1. Ajout d'un capteur de pression d'eau

GMR 1000 CS Condens

GMR 1000 Condens

2. Nouveau joint de brûleur - Nouveau transformateur d'allumage

Capteur de pression d'eau

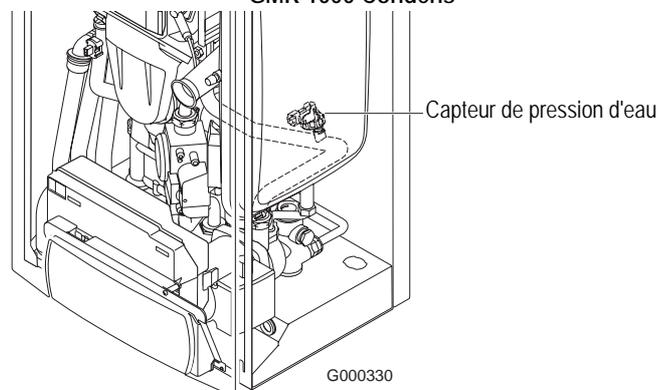
Le capteur de pression d'eau (ou pressostat eau) coupe la chaudière si la pression dans le circuit hydraulique est inférieure à 0.6 bar. Le code d'erreur E09 apparaît à l'afficheur.

Le redémarrage de la chaudière pourra se faire après avoir rétabli une pression suffisante dans la chaudière et après avoir acquitté le défaut par appui pendant 2 secondes sur la touche .

Raccordement électrique

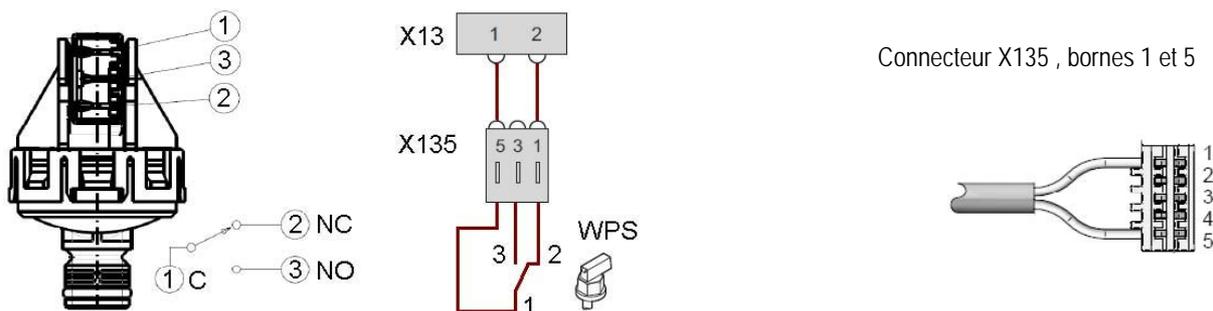
Le capteur de pression est raccordé aux bornes 1 et 2 du connecteur X13 de la chaudière, par l'intermédiaire du connecteur X135.

Connecteur X13 , bornes 1 et 2 :

- Si pression > 0.6 bar : Contact ouvert.
- Si pression < 0.6 bar : Contact fermé. Le code E09 s'affiche. La chaudière pourra redémarrer si la pression dans l'installation est suffisante et après réarmement de la chaudière.

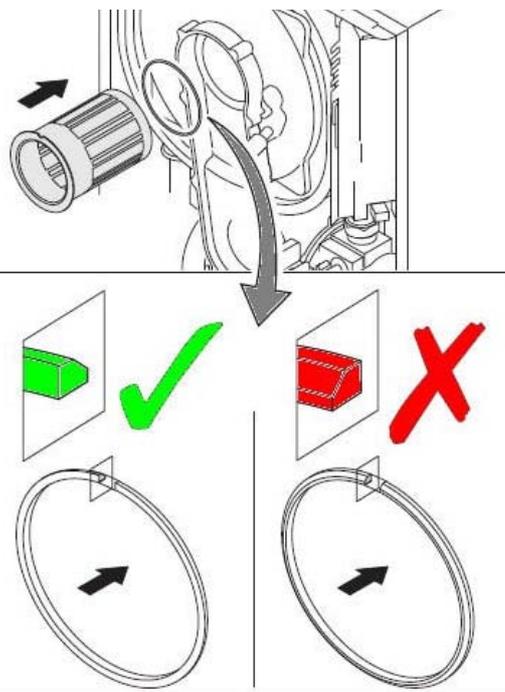
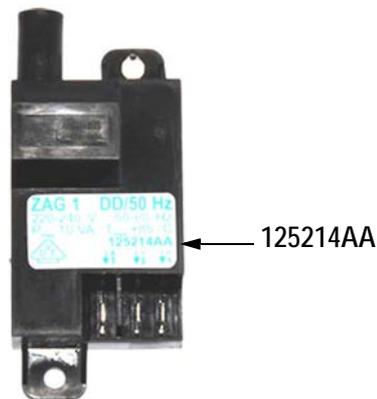
Le nouveau joint associé au nouveau transformateur d'allumage réduit le risque d'erreurs E04, E05 et E06 :

- Le nouveau joint de brûleur en graphite (noir) améliore la conduction du courant d'ionisation. En cas de démontage du brûleur toujours remplacer le joint.

⚠ ATTENTION : Respecter le sens de montage du joint.

- Le nouveau transfo d'allumage (étiquette avec écriture verte - comportant la référence 125214AA) assure une meilleure qualité de l'allumage.
